Autorité environnementale

Avis délibéré de l'Autorité environnementale sur la ZAC de la Marine à Colombes (92) : modification du dossier de création et de réalisation

n°Ae : 2017-39

Figure 1 : Périmètre de la ZAC et délimitation des deux tranches (source : le dossier)

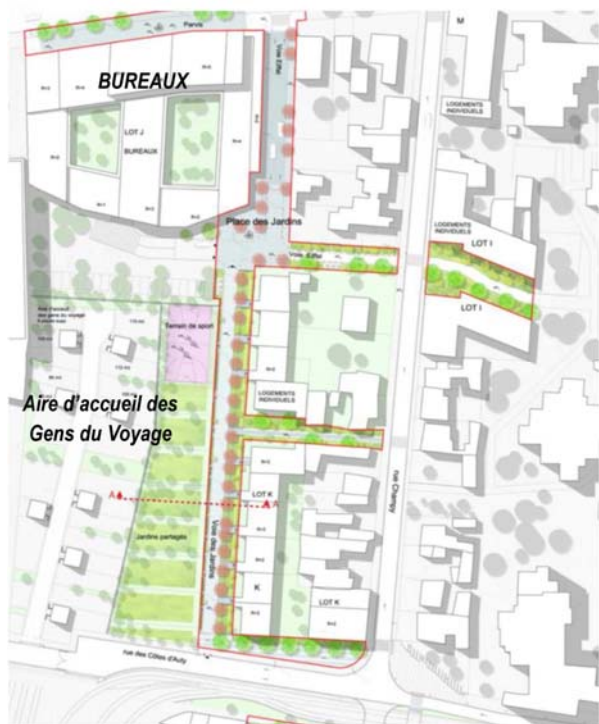
La commune souhaite désormais à nouveau agrandir la ZAC, de 2 324 m² (surface totale portée à 70 162 m²), et remanier la conception de la partie Nord (dite indifféremment 2^{ème} phase ou 2^{ème} tranche dans le dossier), pour donner la priorité aux logements⁷. L'Ae note que le périmètre indiqué sur le photomontage de la page 70 ne semble néanmoins pas correspondre au projet actuel.
